改版说明

编 号: SB-A21-20-0044-R01

题 目: 标准实施/机体—导线—更改后货舱区域线束敷设路径

ARJ21-700 飞机在检查时发现后货舱 SD866-SD879 航向左侧, 线束 W6-2101 和 W6-2103 与线束 W6-2403 外的波纹管干涉。因此, 发布本服务通告, 更改线束敷设路径, 解决干涉问题。

图 1 STA866 和 STA879 站位示意图

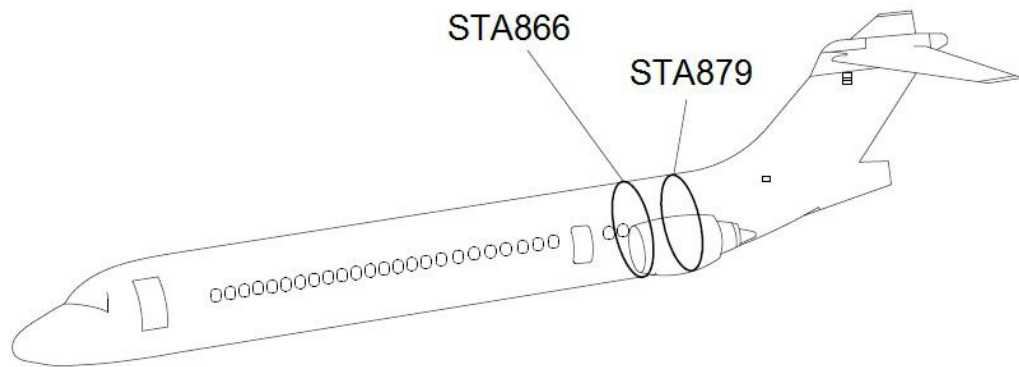
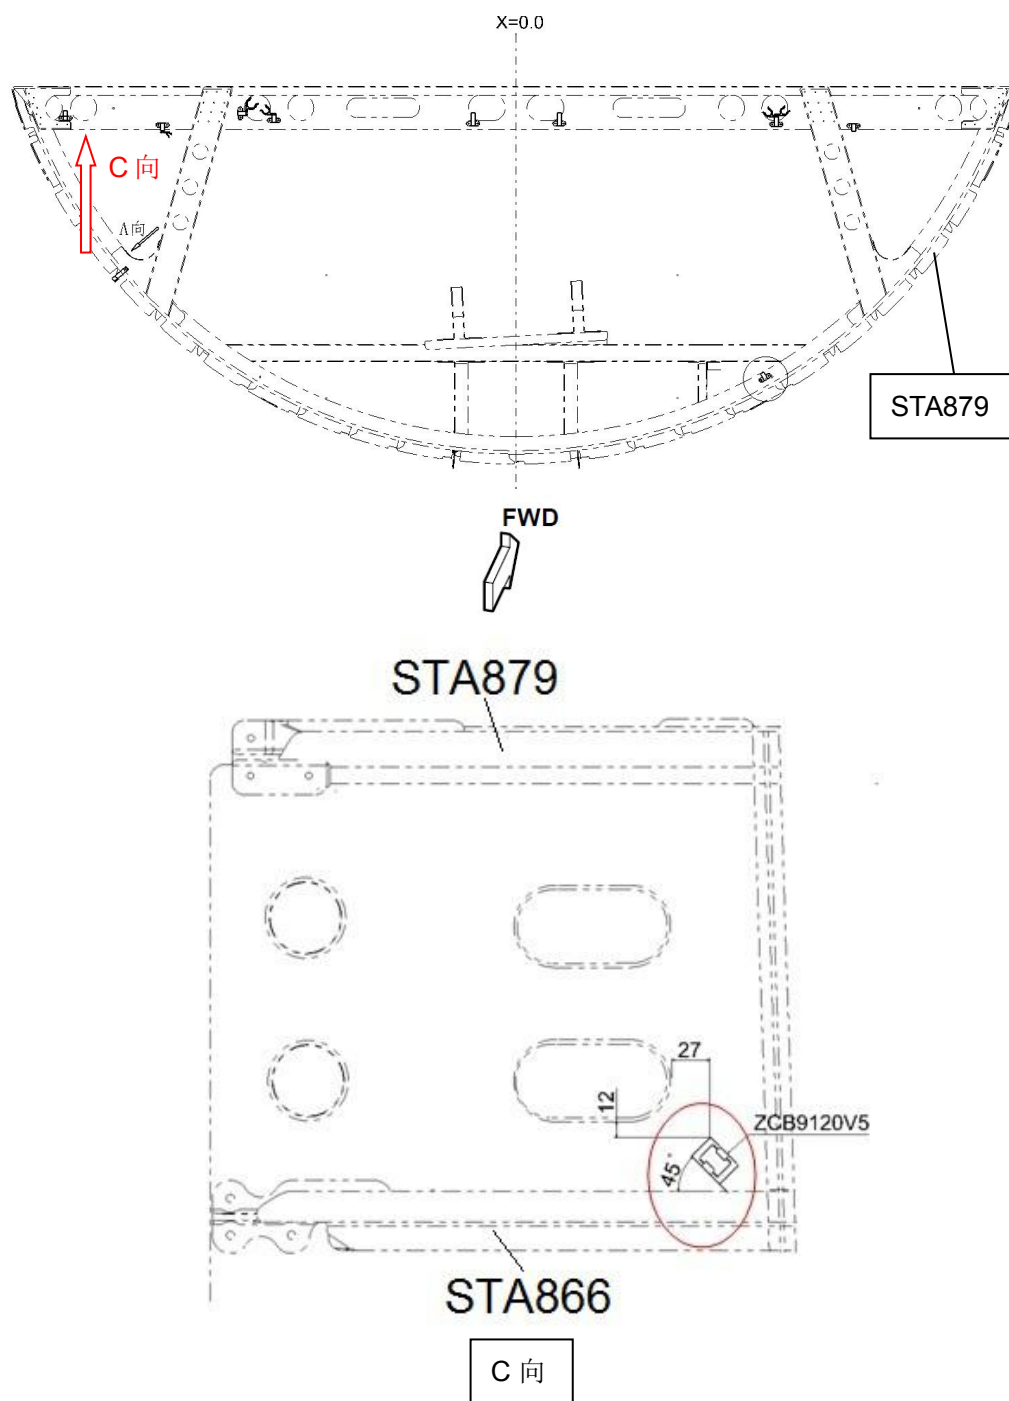
- a) 按照图 1 和图 2，新增 1 处粘接支架 ZCB9120V5（参考 SWPM 20-30-32）；
- b) 按照图 1 和图 3，删除 1 处线束的固定支架和卡箍，遗留的铆钉孔使用 MS20470AD4-5 堵孔（参考 SWPM 20-30-32、20-30-33 和 SRM 51-40-02），拆除的支架和卡箍见表 4；

图4 W6-2101 和 W6-2103 线束货舱敷设图

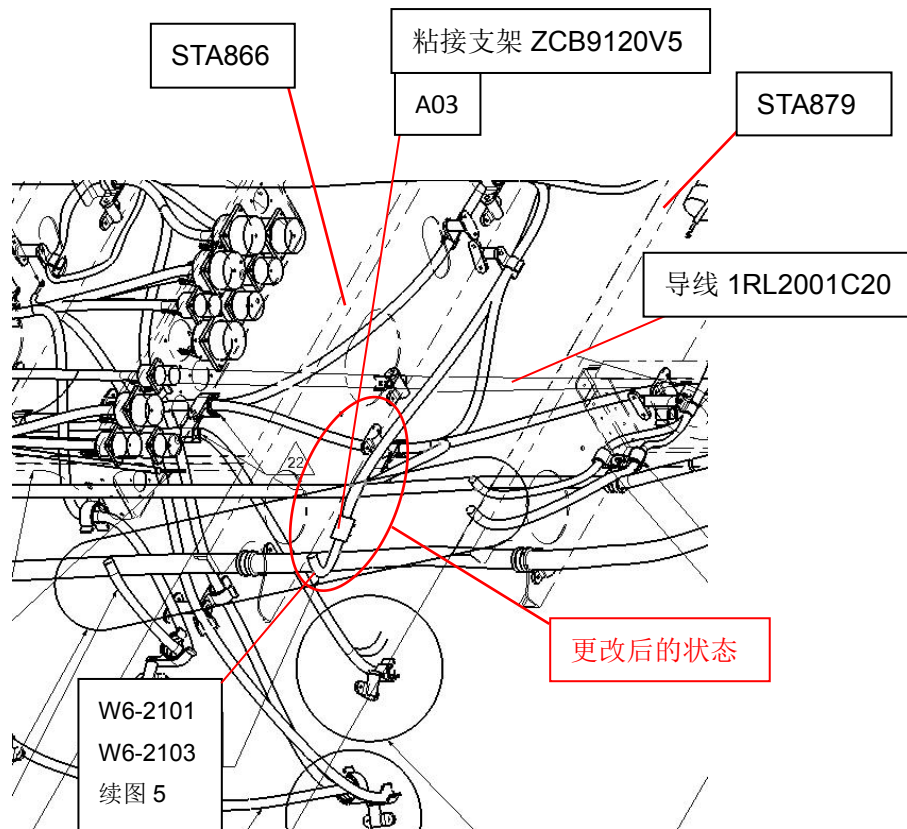
- c) 断开线束 W6-2101 和 W6-2103 中连接器 P1-2143 与前配平空气活门 M1-2115 的连接、连接器 P1-2124 与左混合腔温度传感器 D1-2109 的连接、连接器 P1-2110 与安全活门 S2-2107 的连接，按需分解连接器及尾附件（参考 SWPM 20-43-00 和 20-44-00），参考图 4 和图 5；

- d) 松开线束 W6-2101 和 W6-2103 中连接器 P1-2143、P1-2124 和 P1-2124 到后货舱 STA866-STA879 之间敷设路径上的卡箍和绑扎器件，并松开导线与接地桩 G4-2175 的 G4-2133 的连接（参考 SWPM 20-30-12、20-30-33 和 20-30-35）参考图 5；
- e) 按照图 4 和图 5，完成线束 W6-2101 和 W6-2103 的敷设，并用卡带 MS3367-2-9 进行固定（参

- f) 恢复线束 W6-2101 和 W6-2103 中连接器 P1-2143、P1-2124 和 P1-2124 到后货舱 STA866-STA879 之间敷设路径上的卡箍和绑扎器件, 导线与接地桩 G4-2175 的 G4-2133 的连接 (参考 SWPM 20-30-12、 20-30-33 和 20-30-35), 参考图 4 和图 5;
- g) 按需完成连接器连接器 P1-2143、P1-2124 和 P1-2124 及尾附件的组装, 并完成连接器 P1-2143 与前配平空气活门 M1-2115 的连接、连接器 P1-2124 与左混合腔温度传感器 D1-2109 的连接、连接器 P1-2110 与安全活门的连接 (参考 SWPM 20-43-00 和 20-44-00), 参考图 4 和图 5。
